Service meddelande

Ändring av nyckel för stötdämparmutter

Bild 1

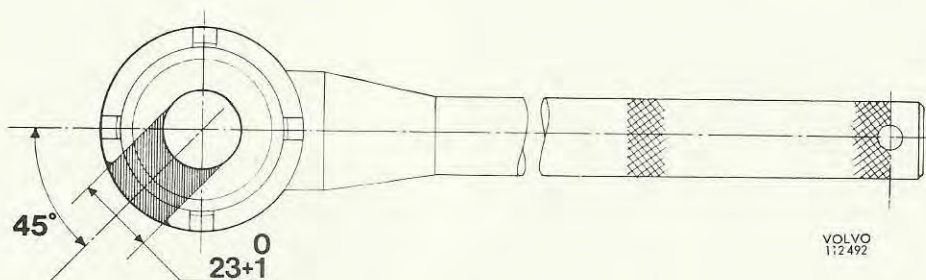
Genom att modifiera nyckeln enligt bild 1, kan den användas för att dra åt eller lossa stötdämparmuttern med fjäderbenet på plats.

Nycklar levererade fr.o.m. v 42 är i det nya utförandet.

Bild 2

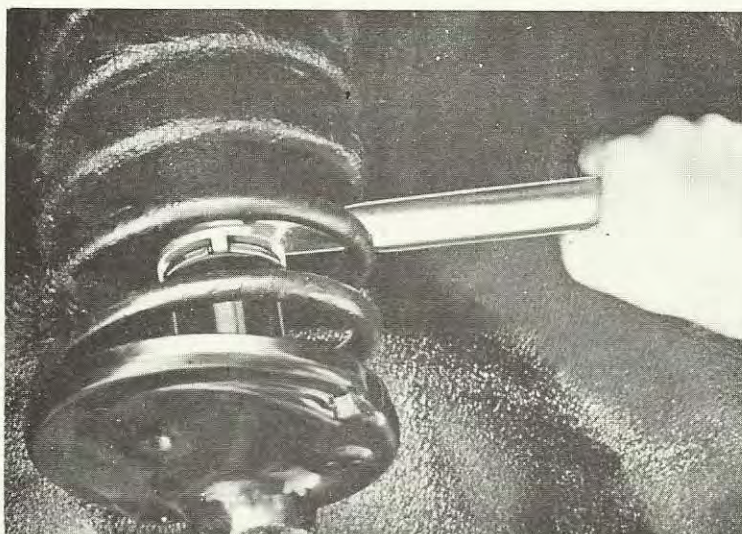
Nyckeln kan stickas in mellan fjädervarven om vagnen pallas under domkraftsfästena (bild 2).
